第一牧志公設市場再整備事業 かわら版 第7号

「第6回作業部会」を開催しました。(日時:11月27日(水)20時～ 場所:なは商人塾)

第一牧志公設市場の再整備について、市場事業者の皆様のご意見を細やかに反映していくため、第6回作業部会を開催しました。

H-①:外小間コの字型 A 案

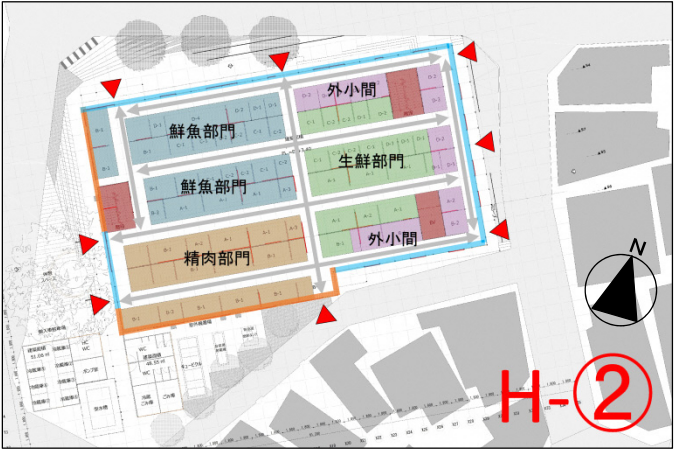
- ・H-③案が良いという意見が多かった。理由は1階の鮮魚部門が東西にバランスよく配置されており、食堂への持ち上がりが行いやすいからである。
- ・他の案は鮮魚部門と階段の位置から持ち上がりが行いにくいと思われる。
- ・2階に配置される生鮮・外小間部門の店舗の数が多くなりすぎると、2階の食堂同士の見通しが悪くなってしまう恐れがある。

- ・H-③案以外が良いという意見が多かった。理由はH-①案、H-②案、H-④案は東側にまとめて生鮮部門が配置されているからである。H-①案、H-②案、H-④案は、ほぼ生鮮・外小間部門の配置が同じであるため、これらの中のどの案が良いかは、他の部門間の調整を踏まえ決められればと思う。
- ・H-③のように1本の通り沿いで並んでしまうと、類似した品物を扱っている事業者が多い中で奥(西側)の店舗が厳しくなると思う。また、鮮魚部門の店舗と背中合わせや隣り合わせになっている店舗が多く、店舗への水漏れを心配している。
- ・H-①案、H-②案、H-④案の南東角の外小間の部分は、外向き店舗だと人通りが少ない可能性があるため、内向きにしてはどうかという意見があった。

H-③:鮮魚部門 L 型配置案

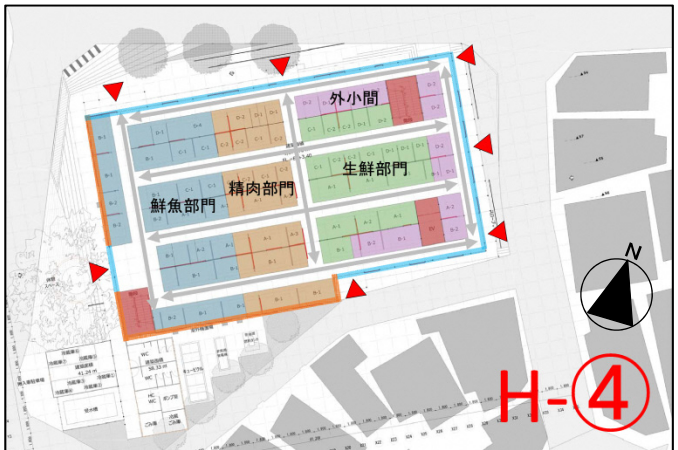
- ・H-③案が良いという意見が多かった。鮮魚部門が北側と東側出入口に接しているのが良いと考える。
- ・H-③案で良いのであれば、他の部門の配置を改善するための部分的な調整は可能である。
- ・他の案は出入口に接する数が少なく、鮮魚部門としては好ましくない。

- ・精肉部門から提案のあったH-④案の精肉部門と鮮魚部門を入れ替える案は、鮮魚部門に接する出入口の数が減ってしまうため、鮮魚部門としては好ましくない。
- ・H-③案の東南角の店舗は鮮魚部門になっているが、この部分を精肉部門の店舗に変更して、精肉部門が東側の出入口と接するようにした方が、不公平感がなくなるのではないかと。
- ・階段やエレベーターの配置による制約で店舗が配置しにくいのであれば、階段の一つを平常時は利用しない非常用の外部階段としてはどうか。
- ・エレベーターを中央に配置し、南東角の出入口を広く確保してはどうか。
- ・エレベーターにより、奥の店舗が出入口から見えにくいため、エレベーターの裏面を通路よりセットバックする等、見通しを確保する工夫をしてほしい。
⇒市）2方向避難など法令で定められている内容を確認した上で、H-③案をベースにエレベーターと階段の比較案を提示しますので、各部門で再度話し合いをお願いします。
- ・H-③案は、生鮮・外小間部門としては好ましくないと考えている。H-③案で進めたいのであれば、市から部門の事業者が納得できる説明を行い、話し合う場を設けてほしい。
⇒市）了解しました。12月4日（月）午後7時30分から実施します。
⇒市）全6回の作業部会や全体説明会の議論を踏まえ、H-③案が仮設市場全体として好ましい平面計画と考えます。今回の作業部会の議論を踏まえ、精肉及び鮮魚の一部店舗の位置変更及びエレベーター・階段の位置の変更の検討を踏まえた仮設市場ゾーニング案を作成し、市場事業者の皆様へ配布し、ご議論頂きます。

H-④:縦割り配置案

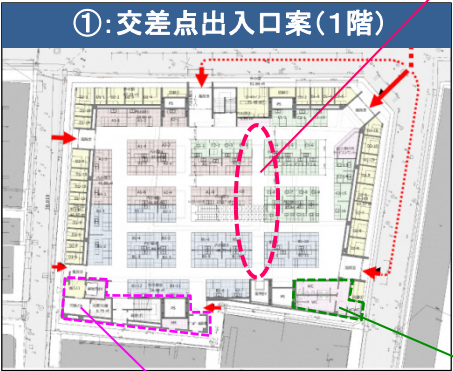
- ・H-④案の鮮魚部門と精肉部門の場所を入れ替え、間に通路を入れた案が良いという意見が多かった。精肉部門は地元のお客さんが多いので、観光客で店前が込み合ってしまうとお客さんが離れてしまう恐れがある。また、鮮魚部門と背中合わせや隣り合わせになると、鱗が飛んできて商品に混入する恐れがあるという意見があった。
- ・2番目に良い案はH-③案だった。

○新市場の平面計画(案)

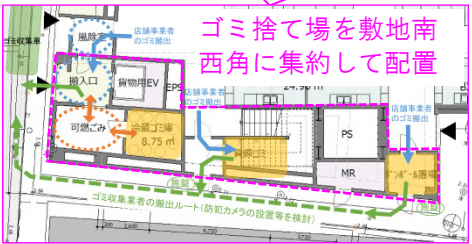
- ・市より貸倉庫スペース（間口2.0m×奥行2.0m×30ヶ所程度）や解体所（食肉処理業）の事例を紹介した。
- ・現在の市場の状況を考えると、西側の店舗に如何にお客さんを呼び込むかが重要であると思う。出入口数はなるべく多い方がよい。
- ・2階よりも3階の吹き抜けの大きさが異なるのはなぜか。
⇒市）吹き抜け部分に設置するクレーンの可動域を確保するために、上階の方が吹き抜けを広くする必要があります。
- ・イベントスペースが1階からエスカレーターであがった先にあると、イベント開催時に人が滞留した際に、エレベーターで上がってきた人が詰まってしまう危険である。
⇒市）ご指摘を踏まえ、平面計画の見直しを行います。・3階に貸倉庫スペースを配置しているのはなぜか。また、どのように使用することを考えているのか。
⇒市）各事業者ヒアリングを行った際に、店舗の面積が小さいので貸倉庫スペースが欲しいという要望をいただいたので、配置しています。使用方法は、今後検討していきます。

- ・冷蔵庫の室外機はどこに設置されるのか。鮮魚部門は1店舗当たり室外機を2基以上使っていると思うが、スペースは足りるのか。
⇒市）3階などに配置を計画しています。必要規模は今後調査等を行い、具体的に検討していきます。また、食堂のダクト（2階）とは分けて設置する計画としています。
- ・3階に室外機を設置すると、1階の冷蔵庫と室外機が離れすぎて効率が悪くなるのではないかと。
⇒市）ご指摘の効率に関する資料を今後提示します。

1階の通路を増やしてほしいとの要望があったことから南北向きの通路を一本増やしております

現市場と同様に、交差点部に外小間を配置し、東側と北側に出入口を増やした案

2階トイレは混雑緩和のため個数を追加。
